Kraków, dnia 05.04.2017 r.
 ZDW/PW/2017/2108/DN-4 EG
 Znak sprawy: ZDW-DN-4-271-5/17

dotyczy: postępowania o udzielenie zamówienia p.n. Obwodnica Wolbromia – od ul. Miechowskiej do ul. Skalskiej. Zadanie 2: od ul. Skalskiej do ul. Brzozowskiej (nr ZDW-DN-4-271-5/17).

P49. km 2+860.00

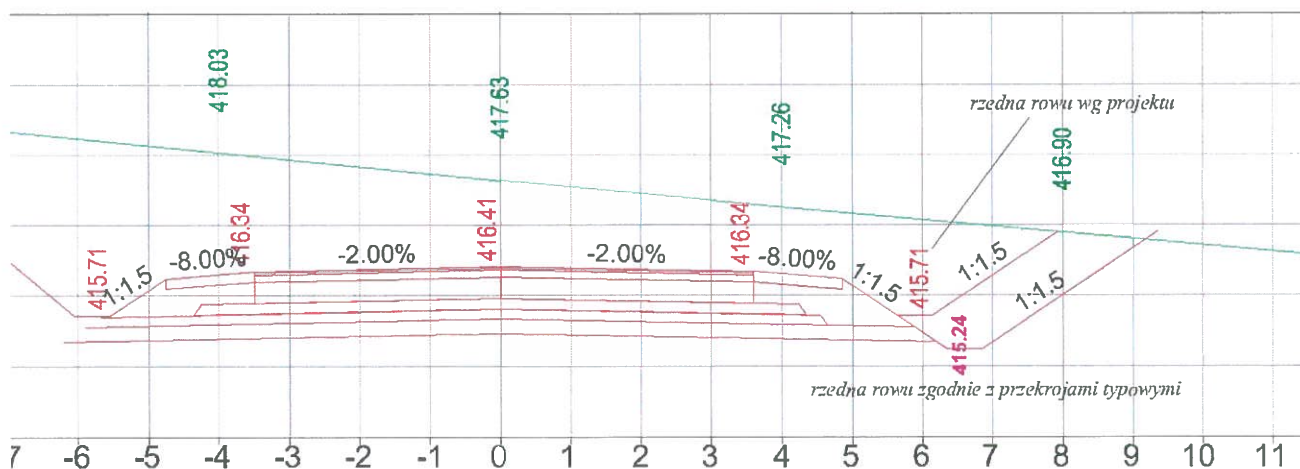
W przekazanym przez Zamawiającego projekcie wykonawczym, rysunkach 5.1 do 5.4 „Przekroje poprzeczne” wskazana jest konkretna konstrukcja nawierzchni jezdni obwodnicy w poszczególnych kilometrażach. Zaprojektowane są dwie konstrukcje 55cm (przekrój w nasypie) oraz 95 cm (przekrój w wykopie i niskim nasypie). W przypadku konstrukcji w wykopie i niskim nasypie ostatnia warstwa konstrukcyjna - ulepszone podłoże o gr. 20cm wykonana ma być na całej szerokości korpusu drogowego a jej zakończenie ma być powyżej dna rowu. Analizując rys. 7.1 do 7.4 „Przekroje poprzeczne” powyższe rozwiązanie nie zostało przyjęte (wrysowano tylko górne warstwy konstrukcji nawierzchni), co skutkuje wykonaniem zbyt płytkich rowów. Przykładowo dla przekroju poprzecznego nr 49 km 2+860 rzędna rowu prawego to 215.71. Rzędna rowu uwzględniająca doprowadzenie warstwy ulepszonego podłoża zgodnie z przekrojem typowym do rowu to 215.24. (poniżej rysunek z zaznaczonym przebiegiem wszystkich warstw konstrukcyjnych).

Proszę o podanie:

- przekrojów poprzecznych uwzględniających całą konstrukcję nawierzchni jezdni obwodnicy
- sytuacji z naniesionym nowym przebiegiem rowów

Zamawiający informuje, że w miejscach gdzie przyjęta głębokość rowów nie pozwala na prawidłowe odprowadzenie wody z konstrukcji nawierzchni należy wykonać drenaż, zgodnie z rysunkiem branży drogowej 6.1 „Szczegóły konstrukcyjne”. Zakres wykonania drenażu zgodny z tabelą „Lokalizacja drenażu” na rysunku 6.1 będącym załącznikiem do pytania. Ponadto Zamawiający załącza:
